Modulo per la presentazione delle osservazioni per i piani/programmi/progetti sottoposti a procedimenti di valutazione ambientale di competenza statale

ID: Codice procedura (ID_VIP/ID_MATTM):10844

Impianto per la produzione di energia elettrica da fonte eolica, costituito da 6 aerogeneratori della potenza complessiva di 37,2 MW, un sistema di accumulo da 25 MW e relative opere connesse in località "Rempillo" nel comune di Pitigliano (GR).

TESTO DELLE OSSERVAZIONI

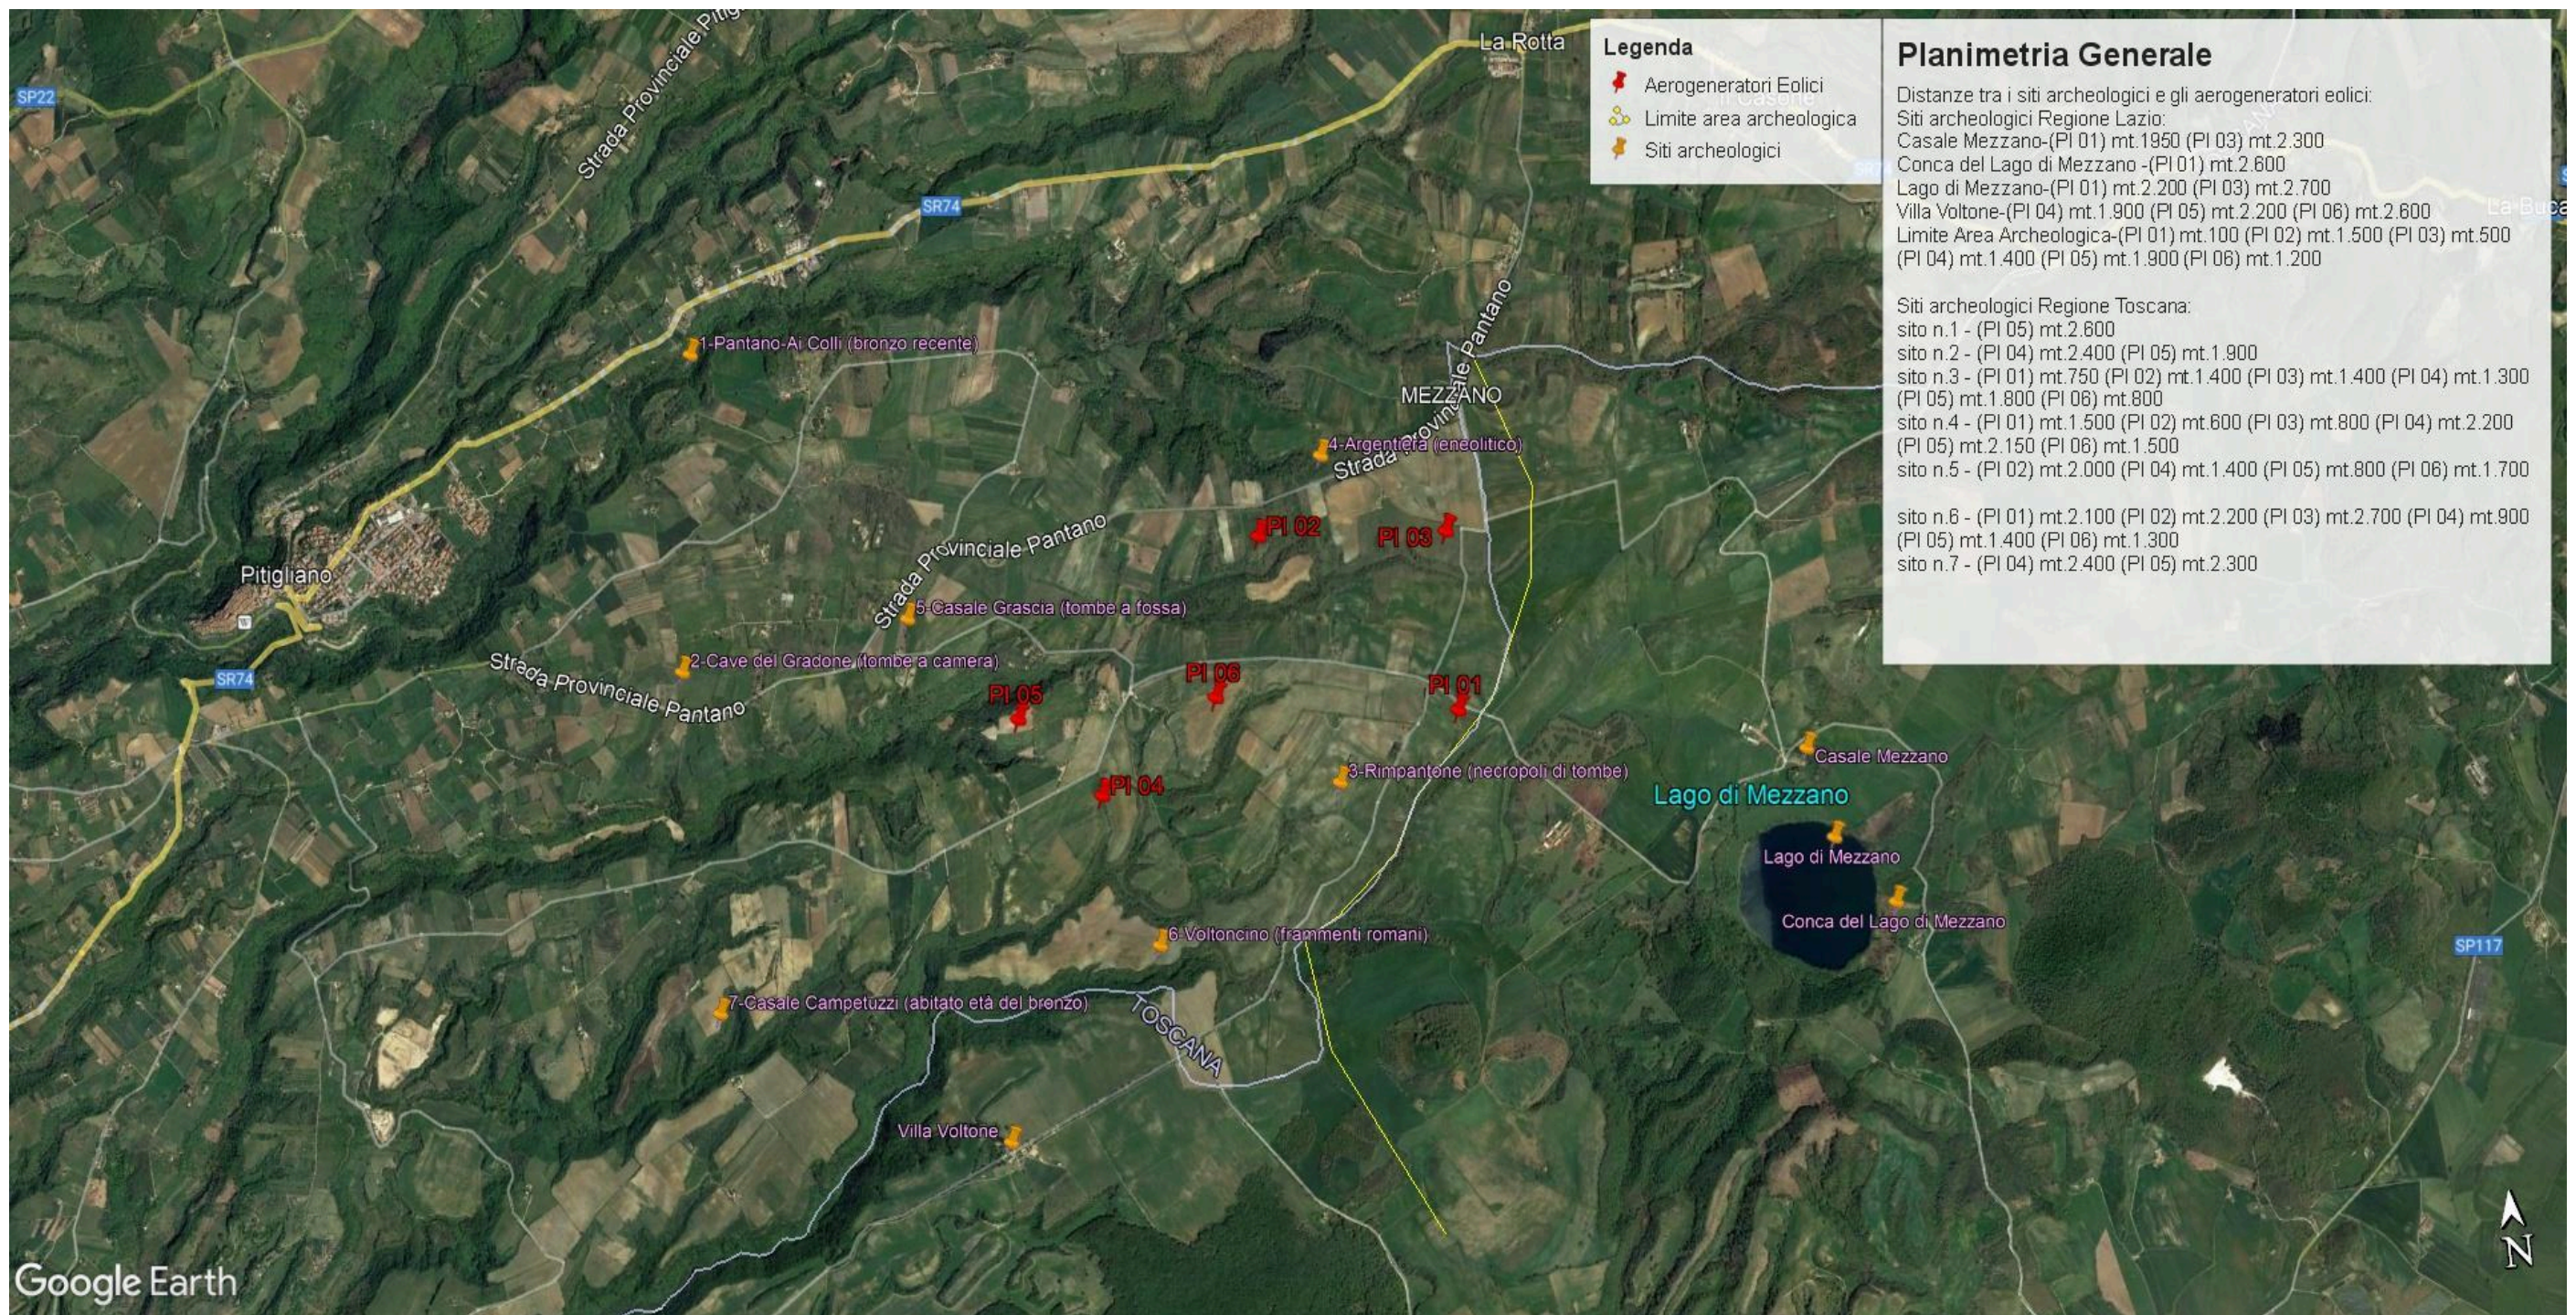
Alla luce del combinato disposto dal "vincolo sul patrimonio paesaggistico (artt. 136 e ss. e 142 del decreto legislativo n. 42/2004 e ss.mm.ii.) e sui beni culturali" (artt. 10 e ss. del decreto legislativo n. 42/2004 e ss.mm.ii.) e dal comma 8 lettera c-quarter del D.Lgs 191/2021 e ss.mm.ii si evince che, ad oggi, le aree in cui sono previsti gli insediamenti dei sei aerogeneratori dell'impianto eolico denominato "Rempillo" non sono idonee perché ricadono tutte all'interno della fascia di rispetto dei **beni paesaggistici di notevole interesse pubblico denominati "Conca del Lago di Mezzano e territorio circostante" (D.M. 22.05.1976)** comprendente anche il **vincolo "Selva del Lamone" (D.M. 22.05.1984)** tutelati **dall'art. 136 del Codice del Beni Culturali e del Paesaggio** e in particolare un aerogeneratori (P01) è a 100 metri dal primo vincolo citato e gli altri cinque compresi in una distanza massima tra 1 km e 2 km (vedi immagine n. 1 dell'ALLEGATO). Nella fascia di rispetto dei 3 km anche la porzione di vincolo rappresentato dalla Selva del Lamone che gode di altre importanti tutele in quanto Riserva Naturale regionale (L. 394/91 e L.R. 29/97), Zona di Protezione speciale (ZPS) insieme ai Monti di Castro collegati tra loro da una Zona di Conservazione Speciale (ZSC), il sistema fluviale Fiume Fiora-Olpeta. La Selva del Lamone oltre il vincolo paesaggistico di notevole interesse pubblico che la rende area non idonea all'installazione degli impianti FER anche nelle sue fasce di rispetto dei 3 km, gode di un'altra tutela che ne rivela l'importanza di area di importanza internazionale per l'avifauna IBA (012) che viene collegata all'altra IBA (099) Lago di Bolsena attraverso la ZPS Caldera di Latera e la ZSC Lago di Mezzano che insieme sono compresi nel vincolo paesaggistico "Conca Lago di Mezzano..." e verranno uniti dal nuovo vincolo paesaggistico "*Ambito paesaggistico, geologico e geomorfologico dell'orlo della caldera di Latera e delle sue pendici interessate dai centri eruttivi periferici*" (si veda a riguardo la proposta pubblicata sul sito del MIC in data 09/08/2023 e

Inoltre, la zona in cui insisterebbe l’impianto eolico industriale Rempillo è compresa nelle fasce di rispetto di 3 km di diversi beni archeologici tutelati dalla parte II del Codice dei Beni Culturali (vedi Allegato, immagine n. 3). Inoltre le pale P04 e P05 ricadono all’interno di un’area archeologica che la Proponente vorrebbe cancellare per il semplice fatto che non è riportata nel documento regionale ma nel documento provinciale come meglio dettagliato nell’Osservazione n. 5. Alla luce di quanto documentato appare chiaro quindi che la collocazione dell’impianto non ha tenuto conto alcuno dei vincoli dell’area nella quale è stato progettato e l’inserimento dell’impianto eolico nel paesaggio e sul territorio non è corretto (Allegato IV delle Linee guida nazionali di cui al D.M dello Sviluppo economico del 10.09.2010).

In sintesi, visti l’art. 20 comma 8 lettera c) quater del D.Lgs n 199/2021 e le Linee guida nazionali appena citate, considerato l’enorme impatto dell’impianto eolico industriale denominato “Rempillo” sulla zona paesaggistica di notevole interesse pubblico ben individuata nelle immagini n.1 e n. 2 e sui Beni Culturali evidenziati nell’ immagine n. 3 dell’Allegato alle presenti Osservazioni, per la collocazione delle pale P04 e P05 direttamente all’interno del perimetro di un’area archeologica e per gli impatti anche sull’area intermedia e vasta dei pregiati territori laziali della Tuscia settentrionale e in particolare di quelli del pitiglianese ricco di emergenze agricole, naturalistiche, storiche e archeologiche del periodo etrusco ma non solo, si chiede che venga negata l’autorizzazione all’ insediamento dell’impianto eolico denominato “Rempillo”.

Immagine n. 4 Situazione di saturazione da impianti FER nella provincia di Viterbo. Non sono riportati gli impianti fotovoltaici e agrivoltaici che hanno inciso per buona parte nel cumulo di impianti FER per superare già nel 2023 gli obiettivi del PNIEC assegnati alla Regione Lazio per il 20230.

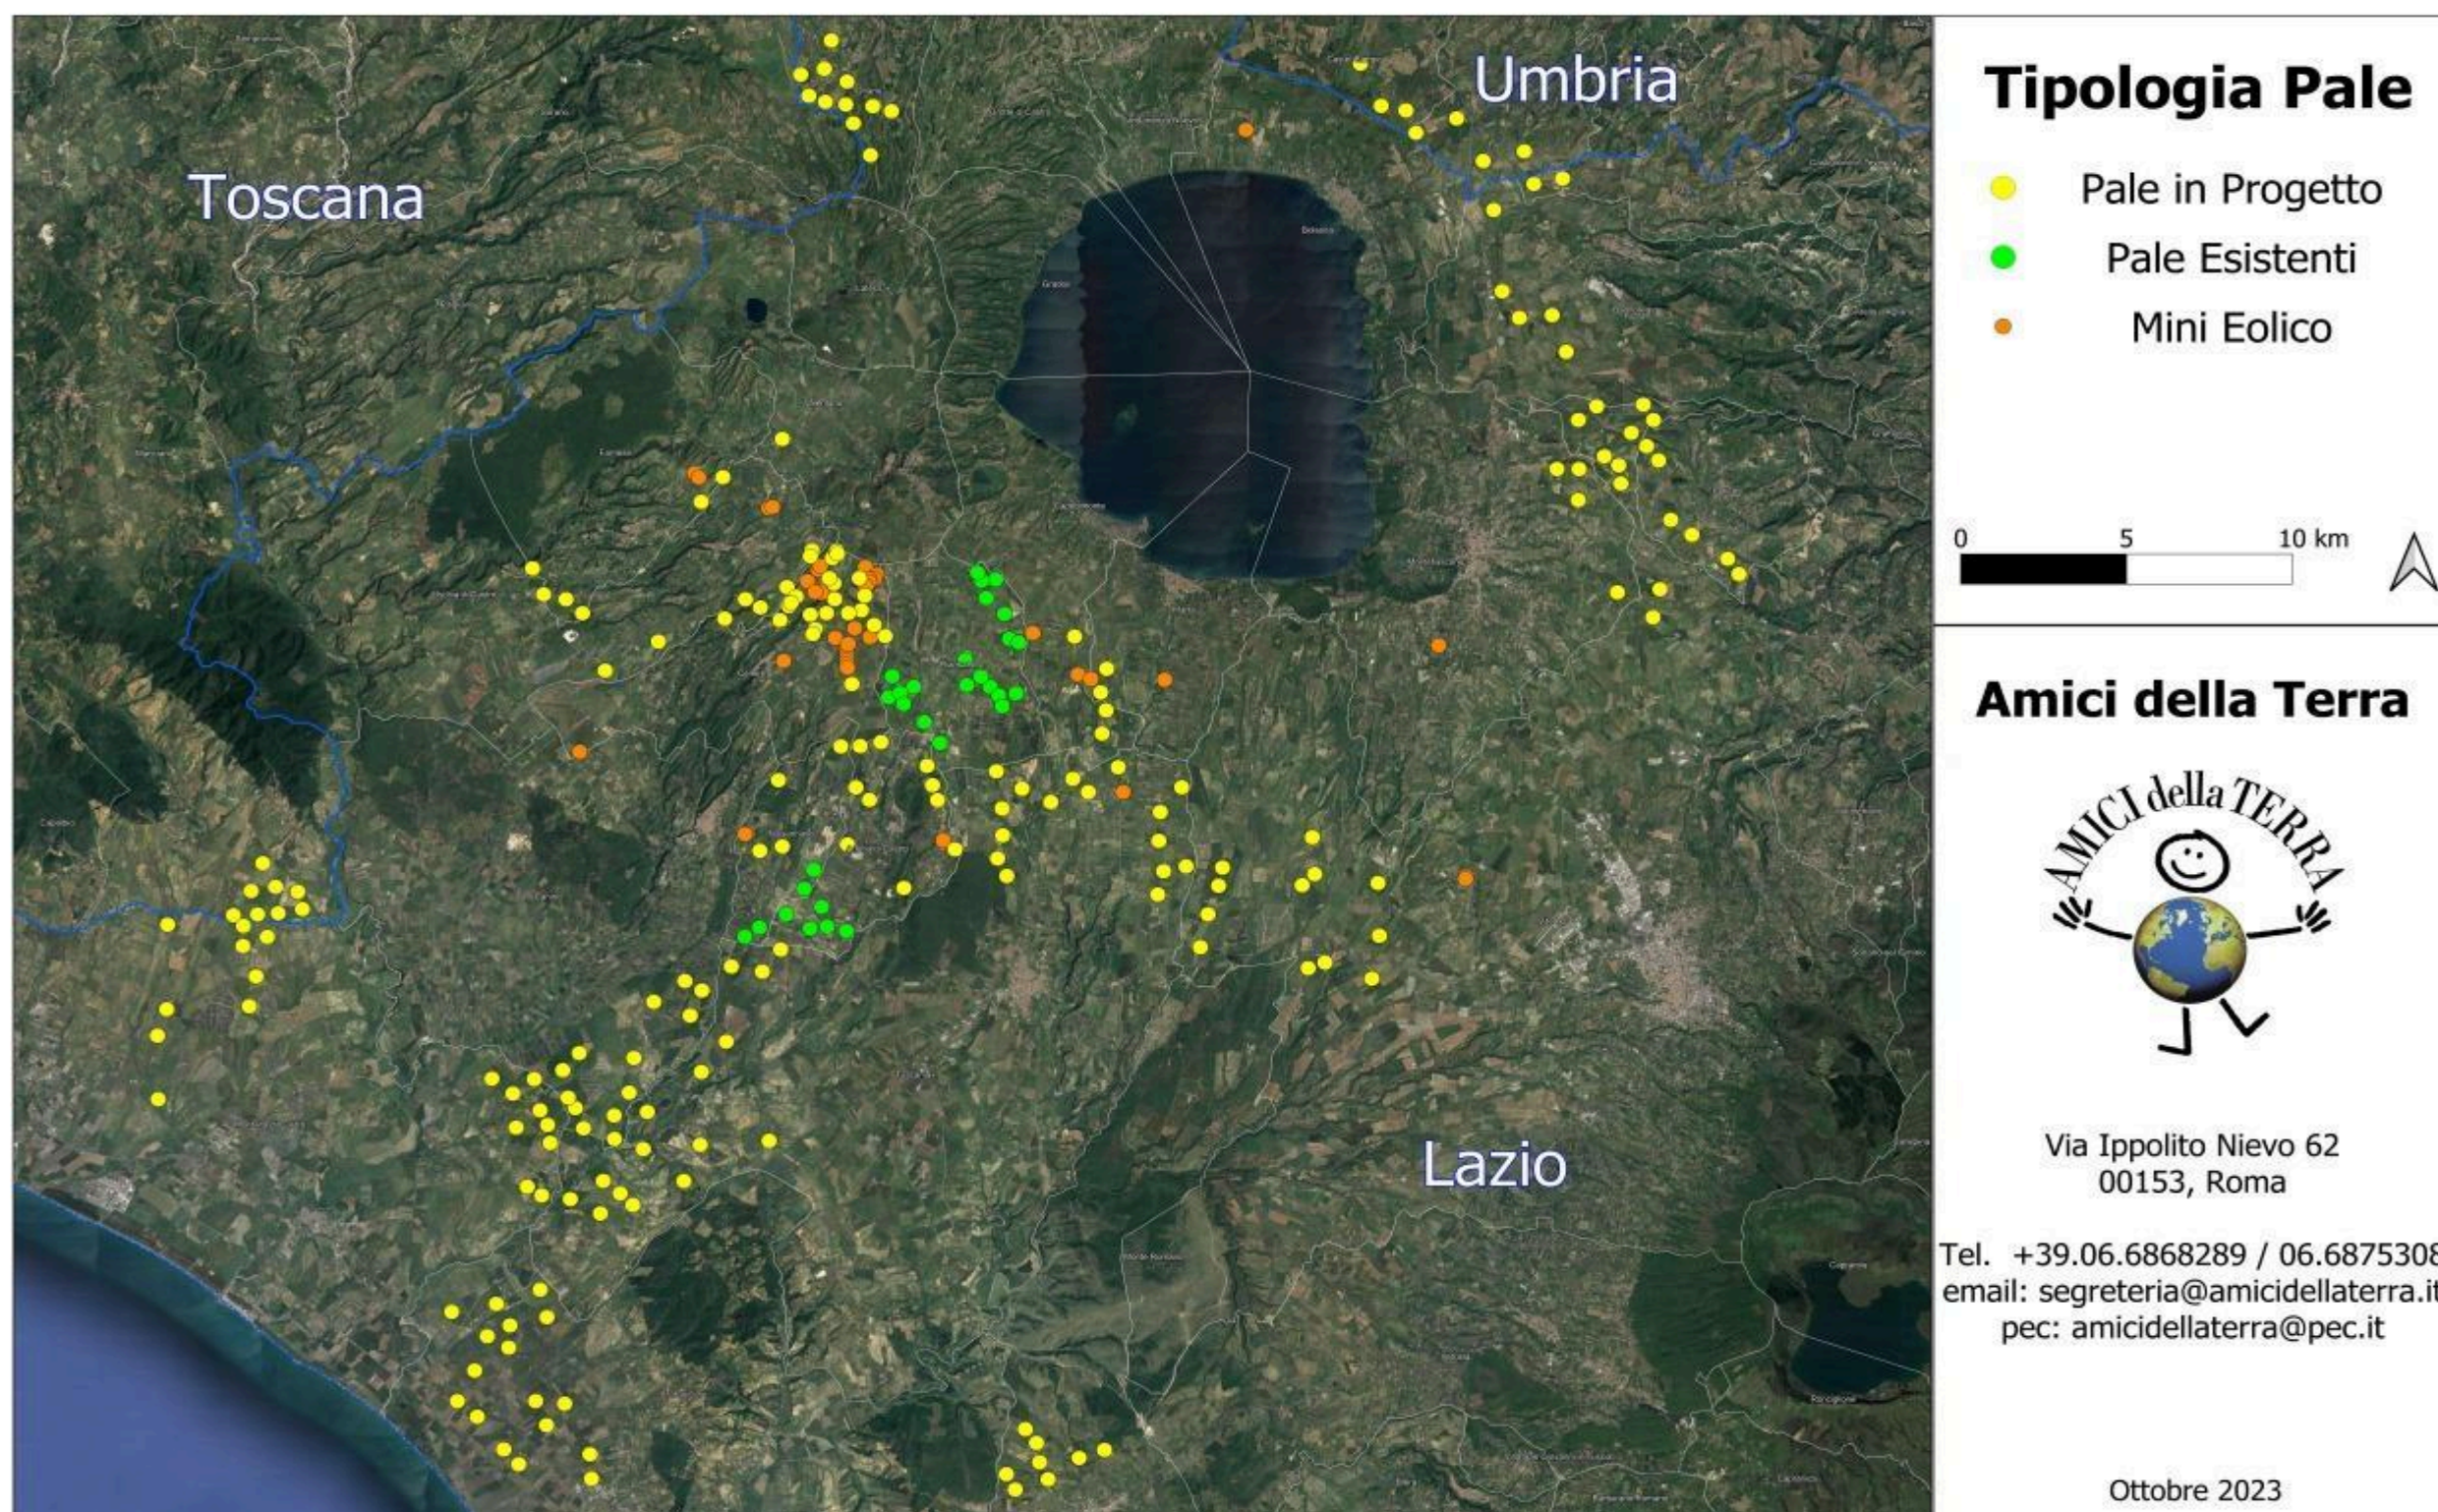
nn. 1 e 2 e crea anche degli impatti negativi anche sui beni naturalistici come verrà dettagliato nell'Osservazione n. 4. Inoltre andrebbe a sommarsi al già enorme cumulo di impianti eolici e fotovoltaici e geotermici che già creano una elevata criticità ambientale nella provincia di Viterbo e interferiscono anche con il territorio toscano come si può vedere dalle immagini nn. 4 e 5 dell'Allegato n. 1.
